Mission régionale d'autorité environnementale

**Avis délibéré de la mission régionale d'autorité environnementale
sur le projet de centrale photovoltaïque au sol porté par GDSOL
78 sur la commune de Donzère (26)**

Avis n° 2023-ARA-AP-1637

Avis délibéré le 7 février 2024

Figure 2: Implantation du projet (source: étude d'impact)

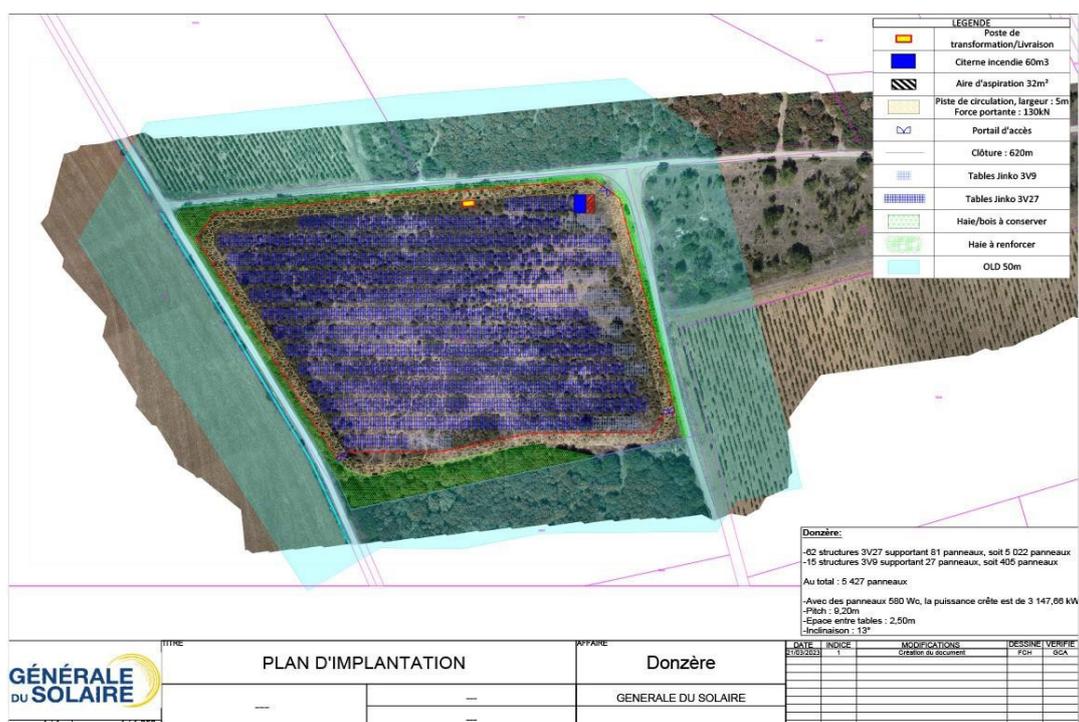
Le poste source de Châteauneuf-du-Rhône est situé à 8,8 km au nord du site d'implantation. D'après le dossier, le tracé définitif du raccordement électrique devrait suivre la voirie publique et des tranchées d'enfouissement des câbles à 80 cm dans le sol seraient prévues. Le raccordement en souterrain de la centrale photovoltaïque au réseau électrique national est cartographié en pages 100 à 108 de l'annexe 3. D'une longueur de 9,4 km, il longe la Znieff de type 1 « Robinet de Donzère » et la Znieff de type 2 « Ensemble fonctionnel formé par le moyen-Rhône et ses annexes fluviales » entre les bourgs principaux de Donzère et de Châteauneuf-du-Rhône. Il suit exclusivement des voies et chemins existants et le dossier ne retient aucun impact significatif à ce titre, ce qui est discutable au regard de la longueur du tracé retenu. Par ailleurs, les milieux impactés par le raccordement et les surfaces d'impacts ne sont pas précisés ni intégrées dans l'analyse des impacts du projet. Enfin, la capacité réservée au titre du S3REnR n'est pas mentionnée. Faisant partie du projet, ses caractéristiques et son tracé doivent être présentés et ses incidences évaluées de manière précise, ainsi que tous les éventuels renforcements de poste de transformation et de lignes haute tension, même s'ils relèvent d'une autre maîtrise d'ouvrage et d'un calendrier différent. Ce n'est pas le cas dans le dossier fourni qui doit l'inclure dès ce stade.

L'Autorité environnementale recommande de décrire précisément et d'inclure explicitement dans le périmètre du projet et donc de l'étude d'impact, le raccordement au réseau électrique, fonctionnellement lié au parc photovoltaïque, et les éventuels nécessaires renforcements du réseau électrique national, associés, d'évaluer leurs incidences environnementales et de présenter les mesures prises pour les éviter, les réduire et si besoin les compenser.
